Informació de Projectes i Recepcions
Dept. Coordinació Obres a l'Espai Públic
Gerència d'Àrea de Mobilitat, Infraestructures i Serveis Urbans

En relació a la revisió del projecte de **DESVIAMENT DE SERVEIS AL CARRER DE CONSTANTINOBLE AFECTATS PER LES OBRES DE REHABILITACIÓ ENERGÈTICA DE L'EDIFICI SITUAT AL CARRER EPIR 6** al districte de **SANT MARTÍ**, corresponent al codi del Natura Inversions **ACT25-00004**, informem:

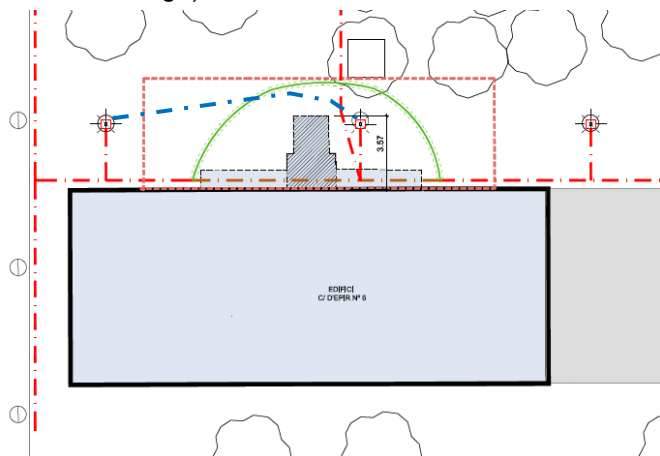
Es preveu l'afecció d'un tram de xarxa soterrada d'enllumenat i la seva restitució.

- La reposició del tram soterrat afectat s'ha de fer de fanal a fanal (traçat en blau en la imatge).
